Al Ministero dell'Ambiente e Tutela del Territorio e del Mare
Direzione Generale per le Valutazioni e Autorizzazioni Ambientali
Divisione II Sistemi di Valutazione Ambientale

Oggetto: Osservazioni all' "Aggiornamento del Piano per il recupero Morfologico e Ambientale della Laguna di Venezia" - codice procedura 2044

Osservazioni su: il vigente "Piano degli interventi per il recupero morfologico della Laguna" approvato nel 1993 e sull'attuale documento di "Aggiornamento del Piano".

NUOVO CANALE BY-PASS AD EST DELL'ISOLA DELLE TRESSE - PROGETTO ECUBA SRL - D'AGOSTINO

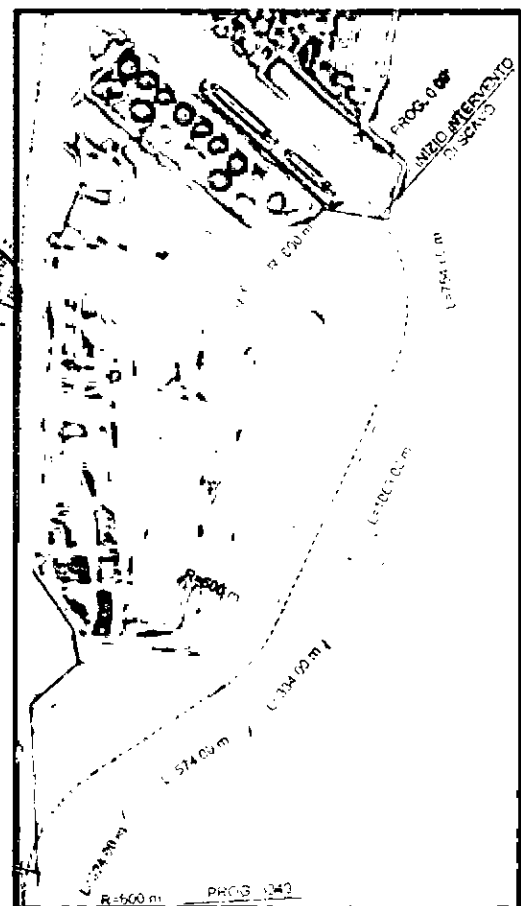
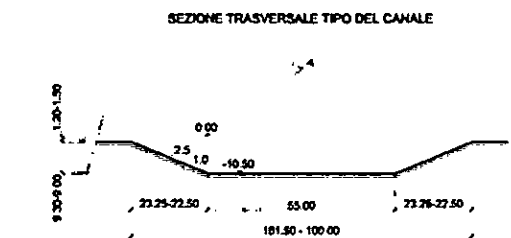
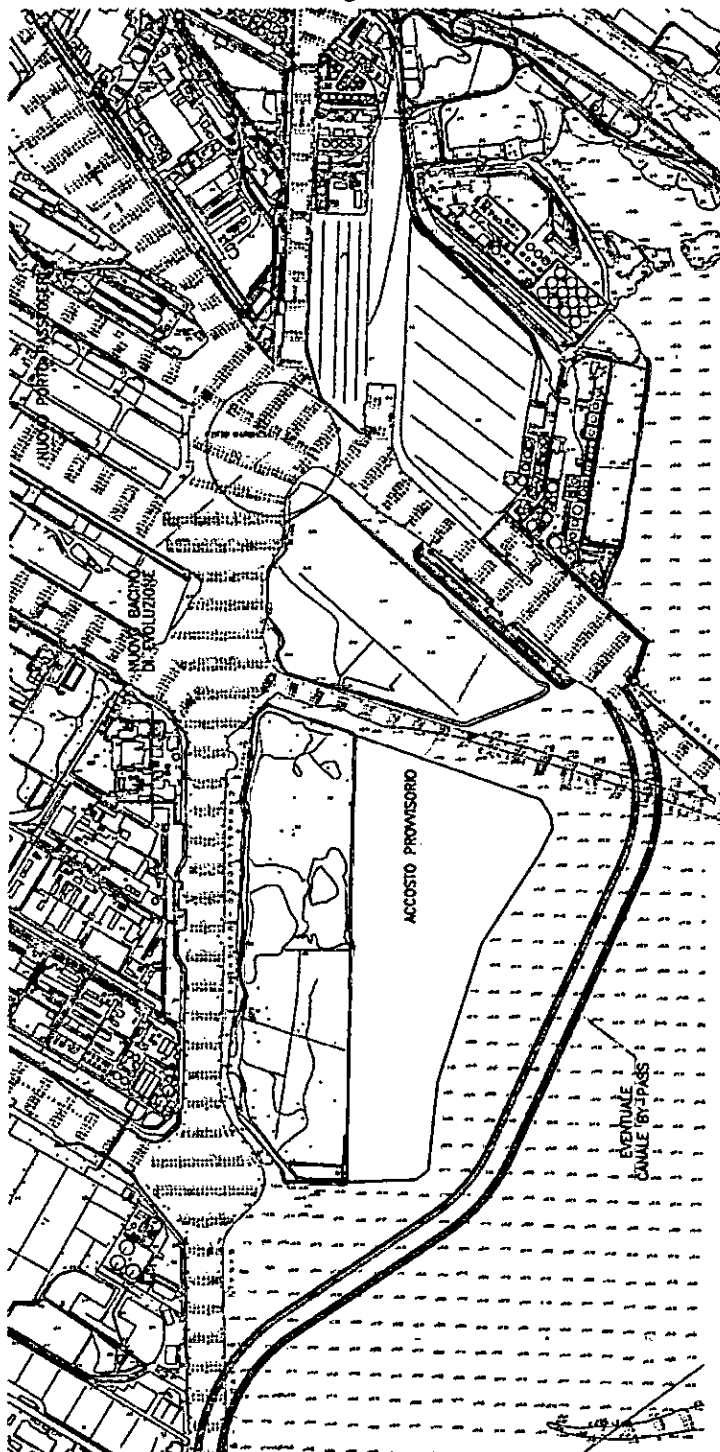
come potete vedere dalla sezione riportata sotto la cunetta di navigazione da progetto è larga 55 metri che è del tutto insufficiente far transitare navi larghe 40 metri e lunghe anche 330 metri. Il progetto Contorta e il progetto Tresse Nuovo prevedevano canali con cunette di navigazione larghe 100 metri. Il canale di bypass da progetto è lungo complessivamente 3.350 metri ed è profondo 10,5 metri per realizzare questo nuovo canale con la larghezza di 55 metri nella cunetta di navigazione bisogna scavare complessivamente

2.752.000 metri cubi di fanghi con differenti livelli di inquinamento
se invece la cunetta di navigazione fosse larga 100 metri
i fanghi da scavare diventerebbero **4.335.000 mc**

CONFIGURAZIONI DI RIFORMA: PLANIMETRIA DI DETTAGLIO OPERE DI PROTEZIONE E DISSIPAZIONE

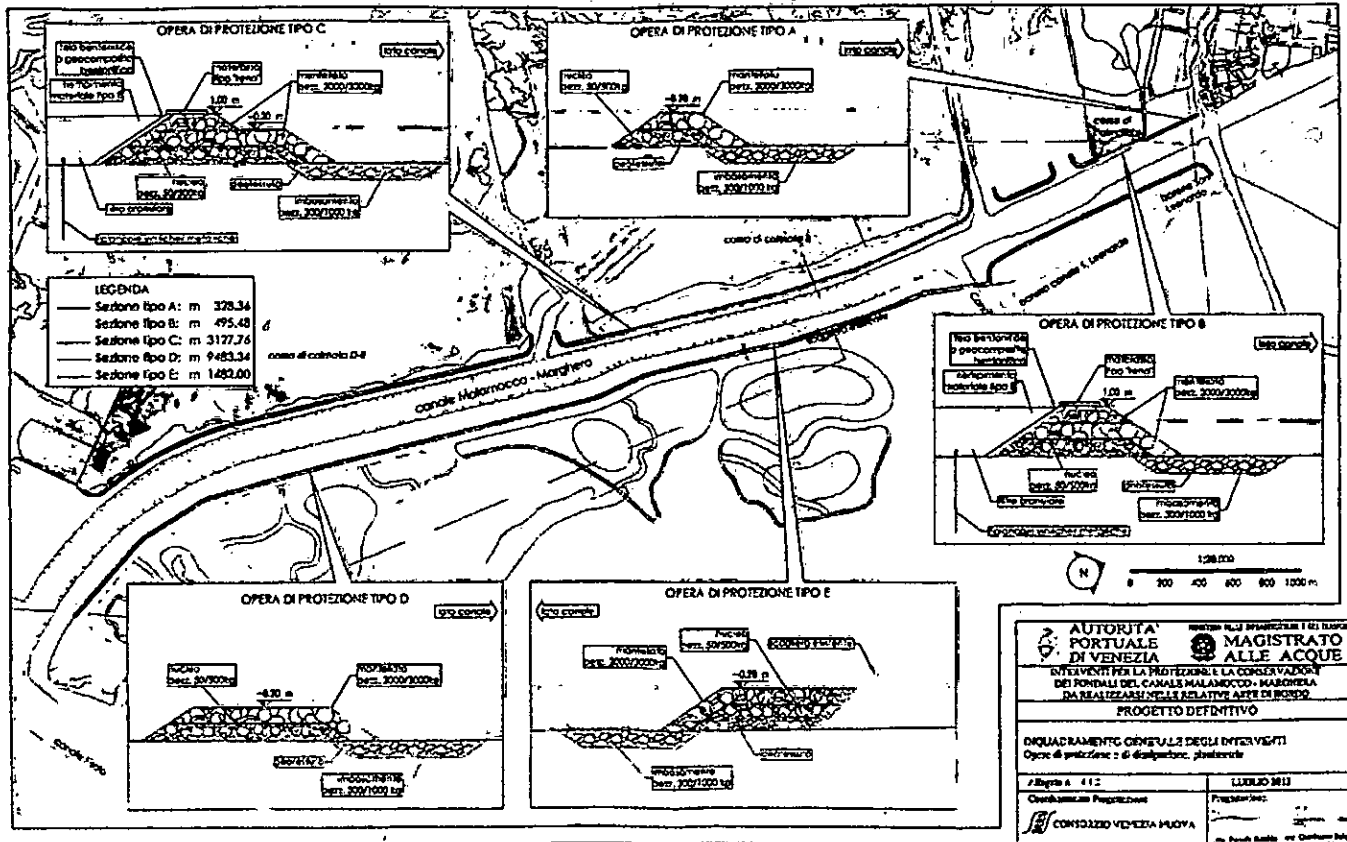
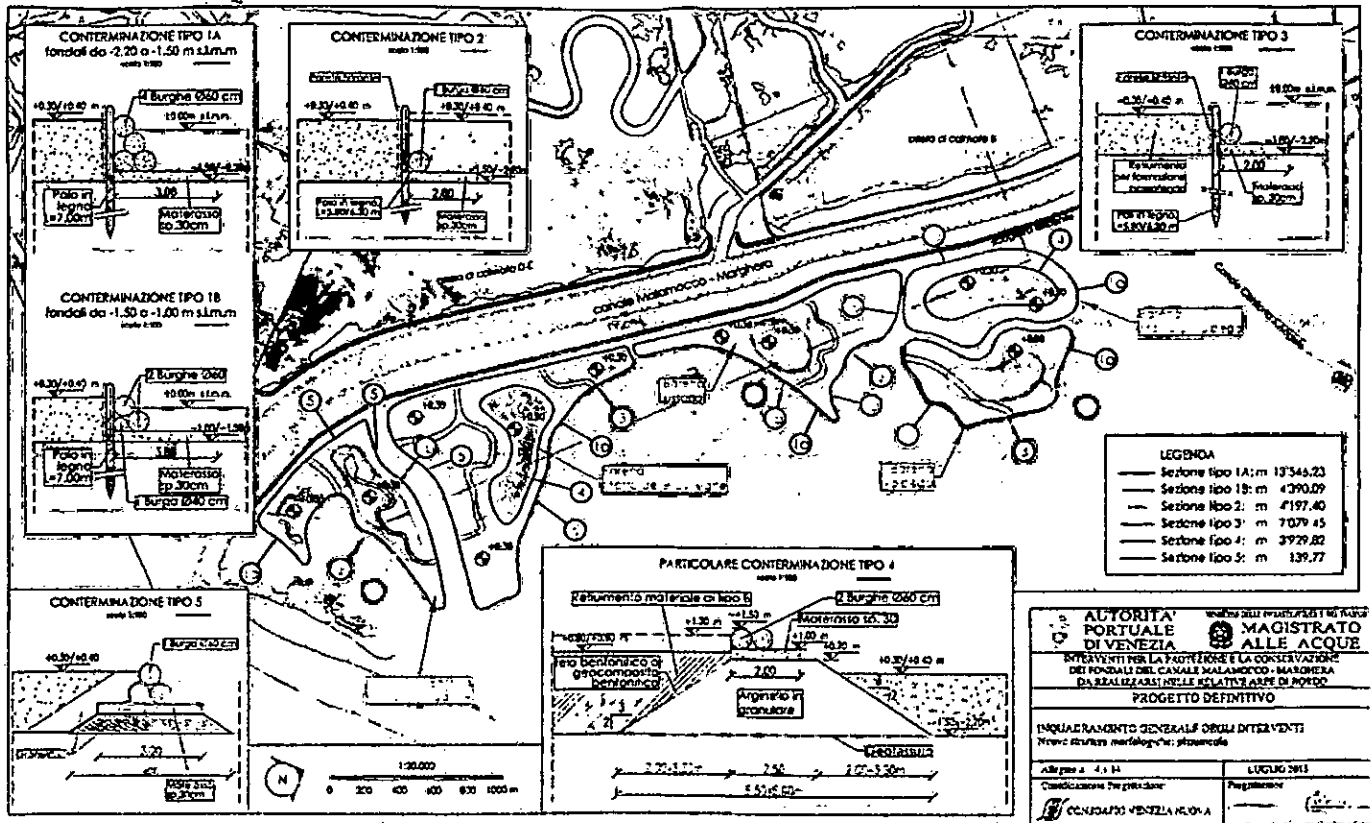
Inoltre segnaliamo che nell'Aggiornamento del Piano troviamo a pag 157 la figura 51 –pMId1 si ripropone un progetto presentato a Luglio del 2013 alla Commissione Salvaguardia da Autorità Portuale di Venezia, Magistrato alle Acque di Venezia, Consorzio Venezia Nuova intitolato –

“Interventi per la protezione del Canale Malamocco- Marghera “ che proponeva immense barene artificiali marginate sul lato canale con vere e proprie scogliere di pietrame con pezzature fino a 3 tonnellate . Il progetto è stato duramente contestato dalle associazioni veneziane e fermato dalla Commissione Salvaguardia tanto che il Magistrato alle Acque lo ritirò. Ma ora lo ritroviamo riproposto nella figura pMld1 di pag 157.

A luglio 2013 viene presentato alla Commissione Salvaguardia da Autorità Portuale di Venezia e M.A.V. il progetto Consorzio Venezia Nuova – ing. Rinaldo intitolato: **“INTERVENTI PER LA PROTEZIONE DEL CANALE MALAMOCCO-MARGHERA”**. Questo progetto doveva essere esaminato dalla commissione di Salvaguardia nella riunione del 28 novembre 2013 ma l'intervento del Ministero dell'Ambiente e la mobilitazione del Comitato NOGrandiNavi e delle associazioni veneziane ha fatto sì che il progetto fosse ritirato dai proponenti in attesa di integrazioni. Non è detto quindi che tra qualche tempo venga riproposto.
